## 見解書に対する区長意見と環境影響評価書の抜粋

- 都市高速道路中央環状新宿線（豊島区南長崎～豊島区高松）及び  
都市高速道路第5号線（豊島区高松～板橋区中丸町）建設事業 -

## 見解書に対する区長意見（平成4年7月28日提出）

## 環境影響評価書（平成4年12月一括付）

図1.1-5(1) 現況再現性の検討 単位 千台／日

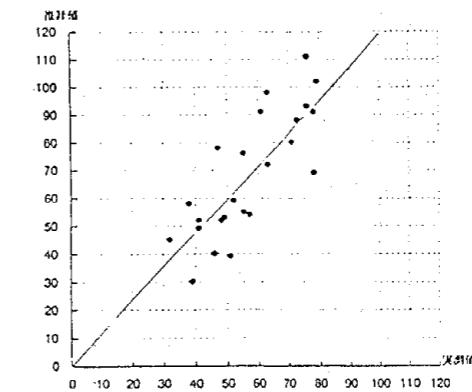
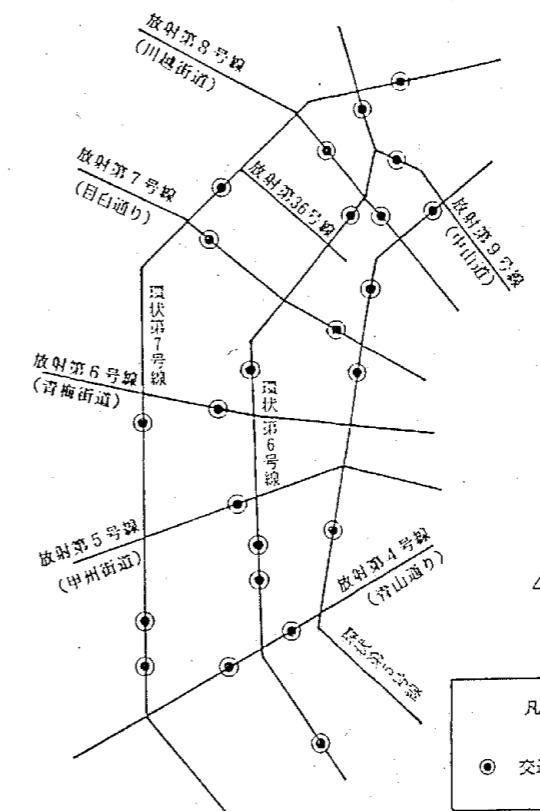
1 二酸化窒素濃度の現況は必ずしも「窒素酸化物対策の新たな中期展望」等のとおり推移していないので、バックグラウンド濃度の設定においては窒素酸化物の総排出量をより適切に推計されたい。

上記の方法に基づいて対象地域において比較した結果、計画路線周辺における実測値と推計値は、図1.1-5に示すとおりであり、相関係数0.8以上が確保されており、良好な推計精度を示している。また、首都高速道路についてセンサスで得られた総交通量と配分交通量の総量とを比較すると、実測総交通量1,084千台/日、配分総交通量1,091千台/日となり、誤差率が0.6%とほぼ一致しており予測モデルの妥当性が確認されている。

図3.1-53 バックグラウンド濃度の補正の考え方

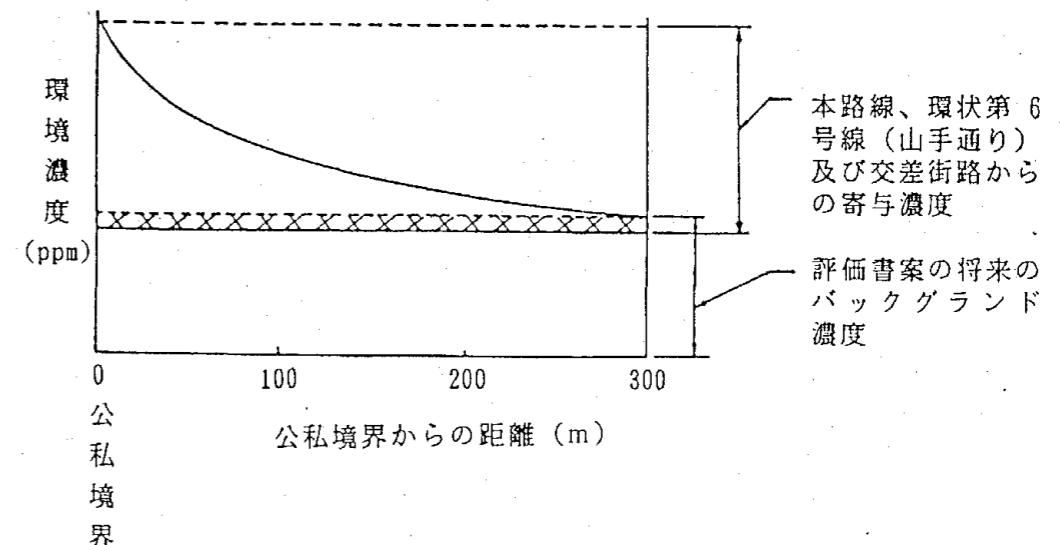
また、平成12年における二酸化窒素の評価指標についても、先の要望に沿うよう検討されたい。

拡散計算は本路線、環状第6号線（山手通り）及び交差街路からの寄与濃度で計算している。将来の窒素酸化物等の総排出量の内、自動車排出量の算出にあたっては、都内総走行トリップの中に本路線、環状第6号線（山手通り）及び交差街路等が含まれているため、排出量についてもこの中に含まれている。この排出量は、バックグラウンド濃度に寄与することとなり、拡散計算値と加算する場合に重複することになるためこれを差し引き補正した。

補正值については、予測断面によって異なると考えられるため、値の決定にあたってはランプ坑口部の街路単独部と、街路（環状第6号線）と計画路面の併設部を想定し、それぞれにおいて拡散計算を行い、公私境界から300mの地点における寄与濃度の比較検討を行った。

計算結果によると、二酸化窒素は街路単独部で約0.001ppm、併設部で約0.002ppm、一酸化炭素は街路単独部で約0.01ppm、併設部で約0.02ppmであり、さらに二酸化いおうについては、街路単独部で0.0005ppm未満、併設部で0.001ppmとなった。

以上の結果を踏まえ、安全側の差引補正值として二酸化窒素は0.001ppm、一酸化炭素は0.01ppmを採用した。なお、二酸化いおうについては寄与が小さいことから補正を行わなかった。

この補正の考え方は図3.1-53に示すとおりである。

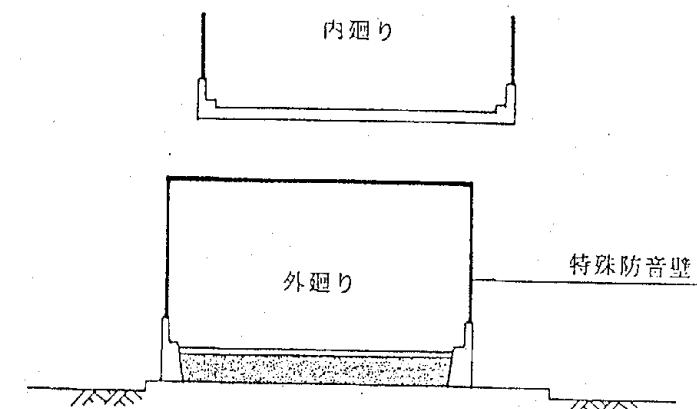
3 見解書で示された外回り高架構造部の特殊防音壁の設置については最大限延伸されるとともに、内回りの掘割り構造部および池袋南第二出路についても同様に対応されたい。

本路線の本線延長部約1.2Kmがトンネル及び掘割構造であり、底面での地表面からの深さは最大で約30mとなる。構造型式については、原則として開削で計画しているが、西武池袋線交差部及び當団地下鉄有楽町線要町駅付近については、特殊工法（資料編35頁参照）で計画している。なお、トンネルの出入口部は掘割構造となる。また、本線外廻り線の坑口から橋台（高架橋の始点）間には、大気汚染対策としても有効に機能する特殊防音壁の設置を計画している。（資料編171、256頁参照）

(2) トンネルの出口部については、集中排気方式等により坑口からの漏れ出しを極力制御することにより、影響の低減に努める。外廻り線トンネル坑口部付近については事業の実施に際し、さらに必要に応じて道路構造上の対策を講じることにより、本路線からの影響をより軽減するよう努める。

特殊防音壁の断面を以下に示した。

図3.1-59(1)  $\text{NO}_2$  年平均濃度鉛直分布図（平成7年 道路からの寄与分）

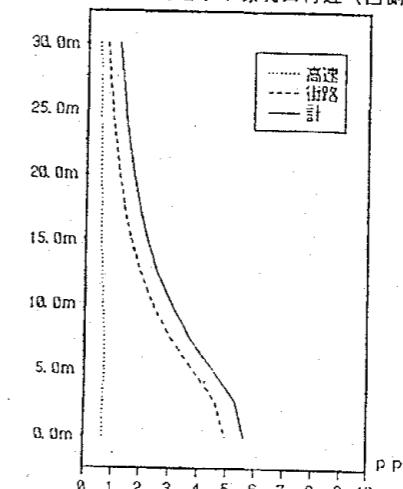
4 大気汚染の予測地点や建物に対する外部騒音の影響調査における測定点の選定においては、多様な高度における予測・評価を行い適切な対策を講じられたい。

また、高所における二酸化窒素の鉛直分布は資料編182頁に示すとおりである。これによると、断面3（外廻り本線トンネル坑口付近）の高度10m付近において高濃度となっているが、同地点には事業の実施に際し道路構造上の対策（特殊防音壁等）を講じることにより、本路線からの影響をより軽減するよう努めることから、周辺環境に与える影響は少ないと考える。その他の断面では、地上1.5 mでの予測値より減少するため影響は少ないと考える。

街路と本路線による1.5 m 地点における予測値にバックグラウンド濃度を加算した年平均濃度は、表5.1-15に示すとおりである。（距離減衰図及び鉛直分布図は、資料編182頁参照）。  
【108頁】

図2.2-5 要町換気所概略形状

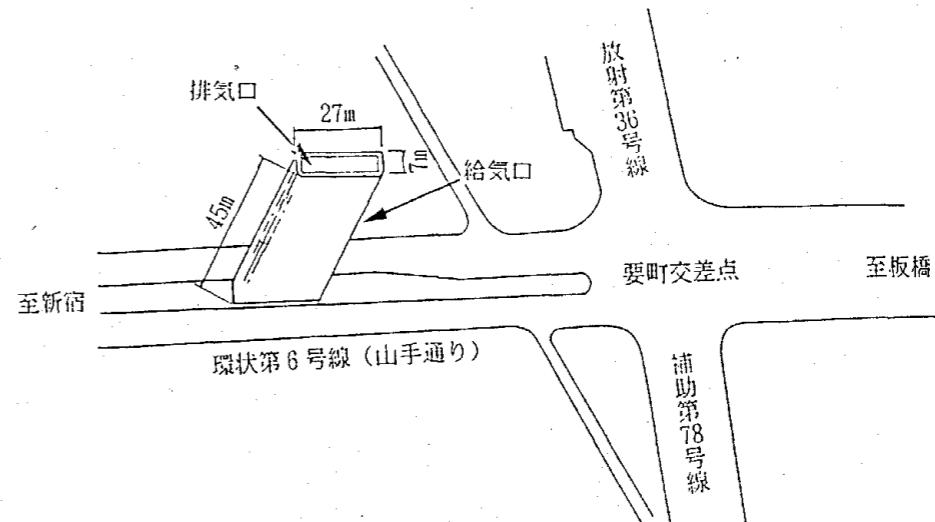
5 换気所における脱硝装置については、実用的な装置の研究を積極的に進め、その開発の成果に対応し得る計画とされたい。

本路線のうち、トンネルの換気を行う施設として、環状6号線の道路敷地内に要町換気所を設置する計画である（図2.2-5 参照）。換気塔高さは、周辺の建物高さを考慮して45mとした。本換気所は地下換気所となり、送風機のほかに受変電設備、除塵装置、消音装置、換気制御装置等が設置される。排風機の台数・能力は次のように計画している。

(3) 道路トンネルにおける窒素酸化物（NO<sub>x</sub>）の除去については、その技術的可能性について調査研究を進め、その結果をふまえて脱硝装置など汚染物質除去装置の導入について検討する。
